OPERATION ILOT PASTEUR - 80 Logements et 1 commerce rue Pasteur à Rosny-sur-Seine
AMETIS + Ville de Rosny-sur-Seine + LOGIREP / BenjaminFleury Architecte Urbaniste + Synapse Bureau d'étude

Sommaire

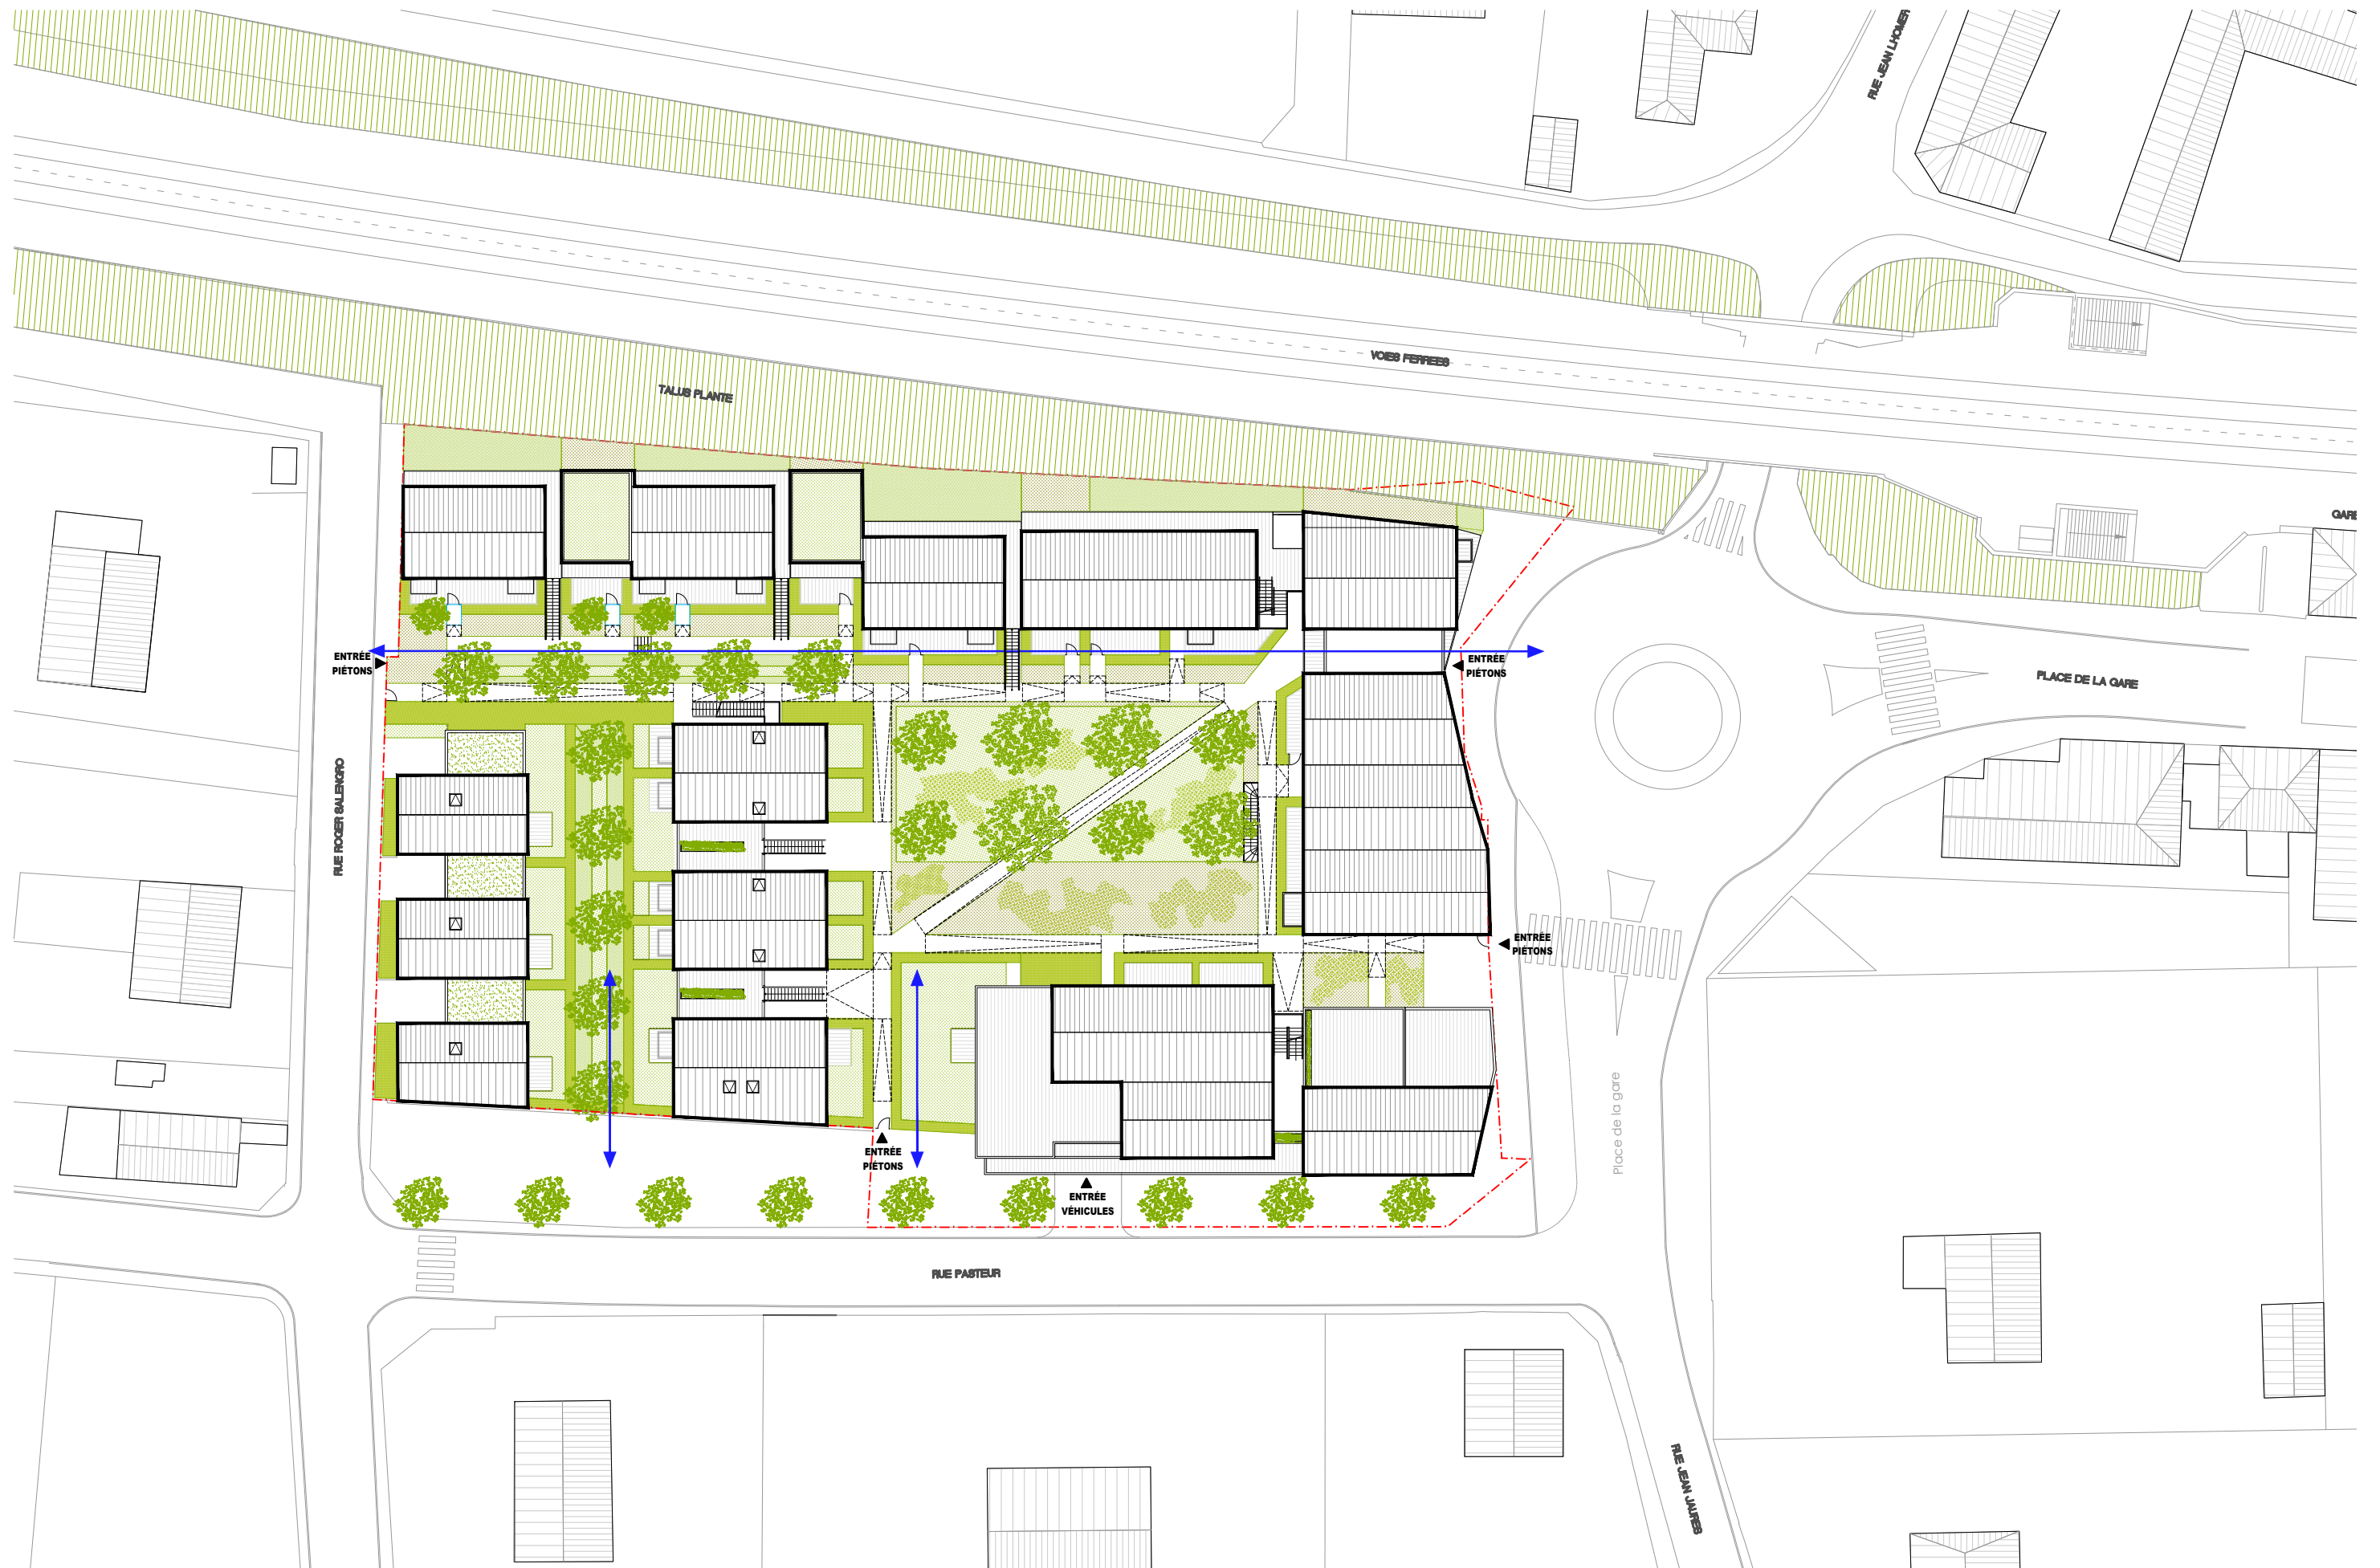
Même si le projet nous semble fort pertinent en état, après analyse, nous y avons apporté quelques ajustements :

- L'orientation de certains logements et leur agencement doit être optimisé afin de proposer une architecture bioclimatique permettant l'amélioration des performances thermiques qui sont actuellement en dessous des objectifs fixés. Pour cela nous avons retourné les séjours et balcons des appartements T4 côtés jardin afin de les ouvrir sur l'ouest et nous avons fermés la cage d'escalier situé au sud.

- L'incidence de l'implantation du futur rond-point a généré une incurvation du volume bâti uniquement répercuté au rez-de-chaussée du bâtiment, ce qui nous semble contradictoire avec la spatialité qu'exige la future place de la gare. Nous proposons donc de répercuter ces plissements sur tous les niveaux de cette façade et retourner les formes de toit afin d'absorber ces déformations plus élégamment.

- Le bâtiment était constitué d'une faille que nous avons dû refermer pour des raisons thermiques. Néanmoins nous avons créé un porche d'accès positionné dans l'axe de la rue de la gare afin de générer une perspective permettant d'appréhender depuis cette place l'entièreté de la profondeur de la parcelle ainsi que son aménagement paysager.
-
